JRR-3 の設計及び工事の方法の認可申請書（その 1 1）に係る追加説明事項

令和 2 年 7 月 21 日  
日本原子力研究開発機構  
原子力科学研究所

【R2. 6. 24 ヒアリングコメント】

図1 原子炉本体に接続する配管の配置図

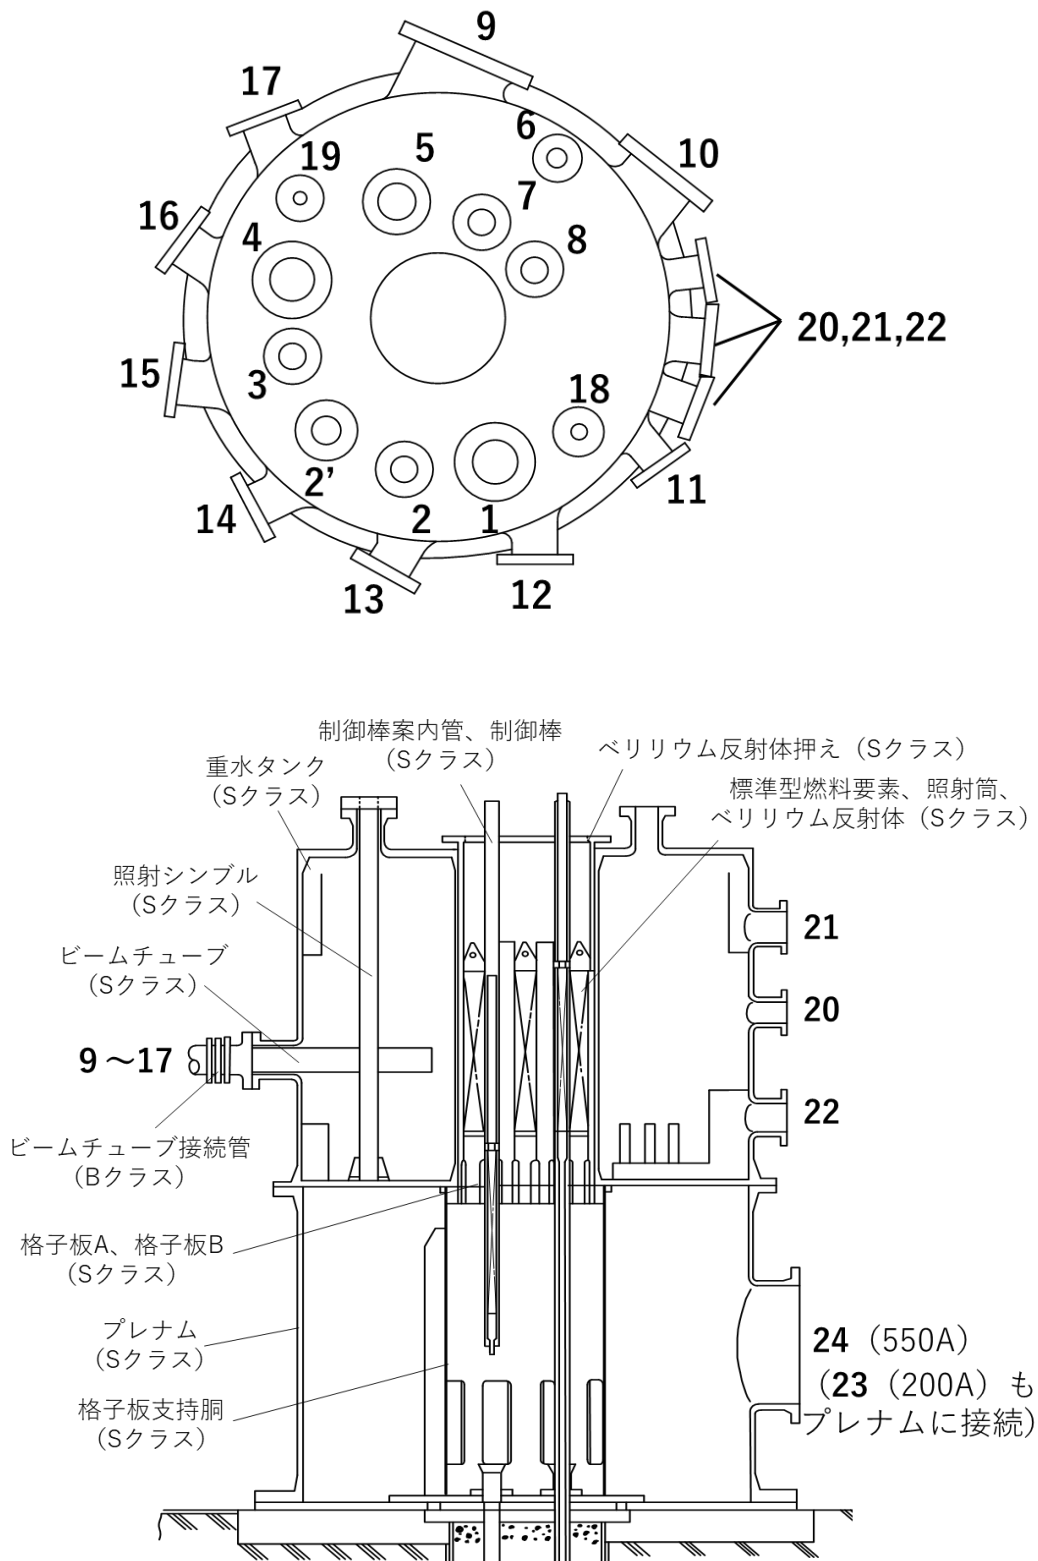
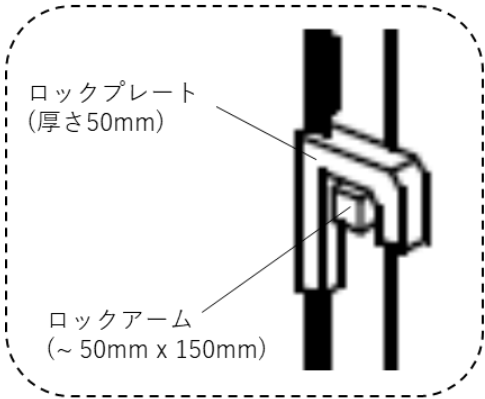
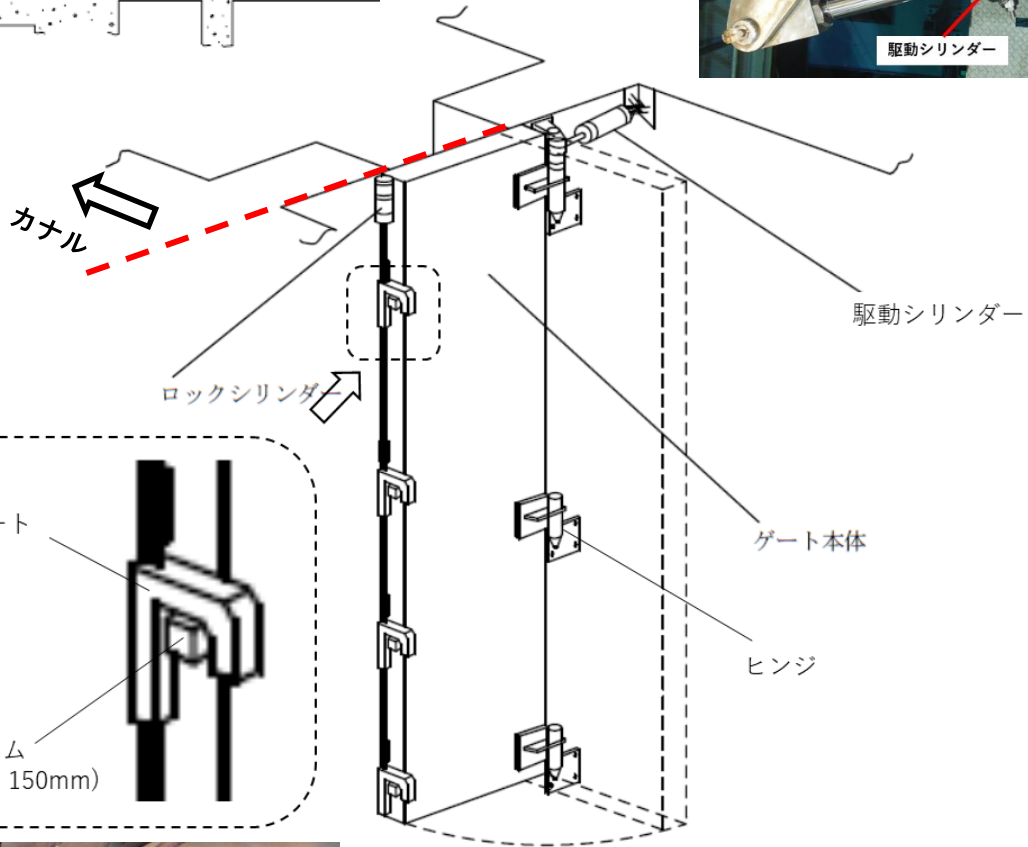
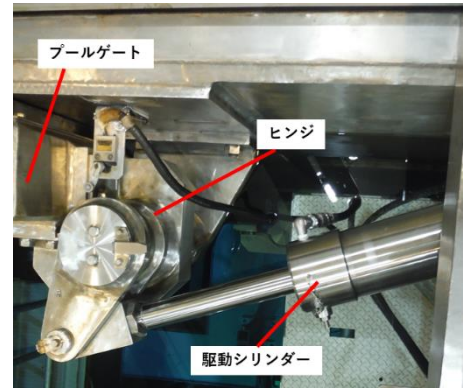
- ・重水タンクに接続する配管が損傷した際に、重水タンクを介して炉心に影響を与えることはないか。
- ・プールゲートは上位波及を考慮する必要があるのではないか。

- ・重水タンクに接続する重水冷却配管について、どのような整理を行い、波及影響を及ぼさないとしたのか図等を用いて説明すること。
- ・プールゲートの上位波及がないとしたことについて、プールゲートの構造を図等で説明すること。

設置変更許可の審査時において耐震重要度分類を見直した際に、原子炉本体に接続する配管類については、口径の大きな 1 次冷却系設備の配管について上位波及を考慮することとし、口径の小さな配管（利用設備配管、重水冷却系（重水系、ヘリウム系）配管、重水ダンプ弁接続管、自然循環弁接続管）については炉心燃料からも離れていることもあり、波及影響を及ぼすことはないとして整理した（表 1 に原子炉本体に接続する配管を、図 1 にその配置図を示す）。

- 1, 2', 4 … フランジの先に接続する配管はないため、上位波及考慮の必要なし。照射シンプルの分岐管である照射物冷却管は母管の照射シンプルに比べ径が細いため、その影響は無視できる。また、照射物冷却管は照射試料冷却のためのものであり、原子炉の冷却能力に関係するものでなく、冷却系統施設には該当しない。
- 5 … 重水タンク内に挿入されるクライオスタットについて上位波及を考慮する。
- 2, 3, 6, 7, 8 … フランジの先に接続する配管は B クラスであるが、配管径が細く、燃料領域上部を通過するものはないことから上位波及のおそれはない。なお、当該配管は設置時においても B クラスに分類されており、上位波及の考慮対象にもされていない。

- 9～17 … フランジの先に接続するビームチューブ接続管はBクラスであり、Sクラス設備であるビームチューブと前部水封用止板に接続するものであるが、蛇腹構造を有しているものであるため、その構造上、地震によってSクラス設備に影響を及ぼすことはない。
- 18～22 … 重水タンクに接続するプロセス用の配管であり、当該配管の損傷によって重水タンクが損傷を受けても5mSvを超えることはない。また、重水タンク外胴に接続する配管であり、重水タンク内のSクラス機器に接続することもないため、当該配管の損傷によって炉心燃料に影響を及ぼすことはない。
- 23 … プレナムに接続する200A、長さ800mm程度の短管であり、構造上、その損傷によりプレナムに影響を及ぼすことはない。
- 24 … 原子炉プール内に設置される1次冷却系配管について上位波及を考慮する。

また、原子炉本体に接続する配管の原子炉本体への影響については、令和2年4月20日の審査会合で示したように原子炉本体のモデルに1次冷却系配管を連結し評価を実施し、その影響が微少であることを確認している。加えて1次冷却系配管については耐震重要度分類で示したように上位波及を考慮し、基準地震動Ssに対して耐震性を有することを確認している。

なお、原子炉本体に接続する重水冷却系配管に関しては、許可時において上位波及を考慮する設備に位置付けてはいないが、自主的に基準地震動Ssに対して耐震性を有することを確認している (参考資料に基準地震動Ssに対する重水冷却系配管の評価結果を示す)。
